Dell™ PowerVault™ 775N Systems

Information Update

P/N H2083

Rev. A00

Figure 1-1. Installing the Strain-Relief Bracket

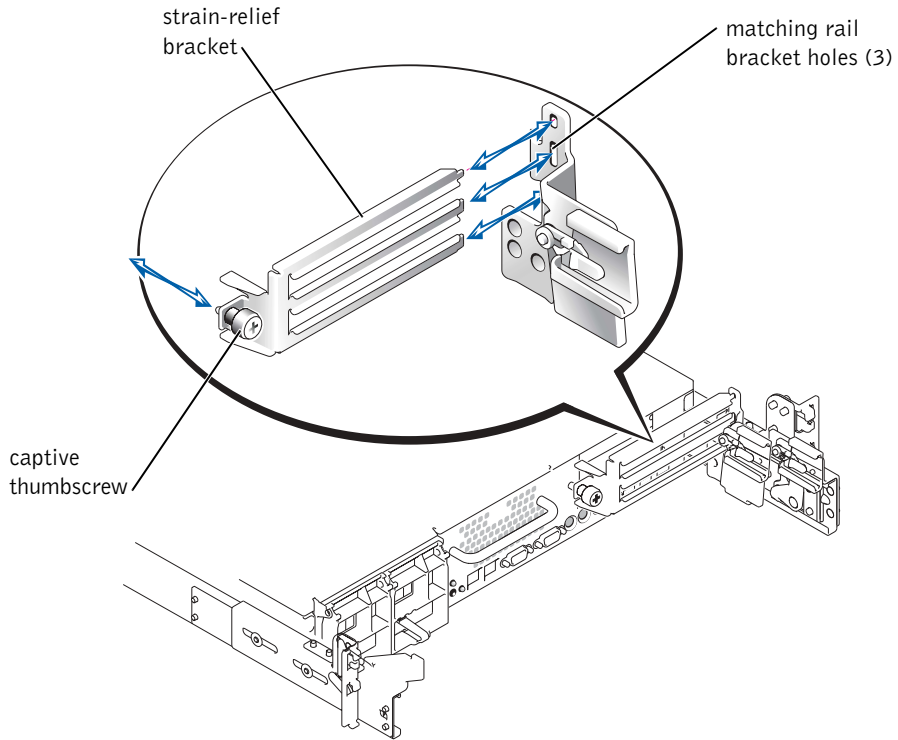
- 4 Install the strain-relief bracket to the back of the system.
 - a Insert the ends of the three long portions of the strain-relief bracket into the three matching holes in the rail bracket (see Figure 1-1).
 - b Secure the captive thumbscrew to the back of the system (see Figure 1-1).
- 5 Connect the I/O cables to the back of the system.

Figure 1-2. System Board Connectors for Memory Modules

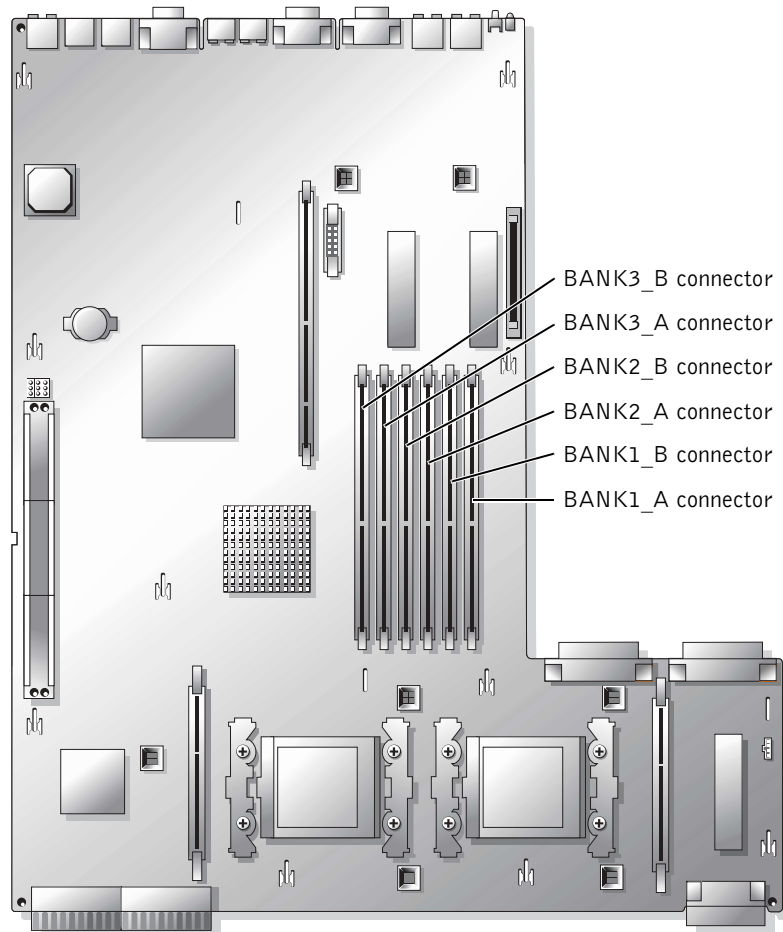
See Figure 1-2 for the location and the updated description of the memory module connectors on the system board.
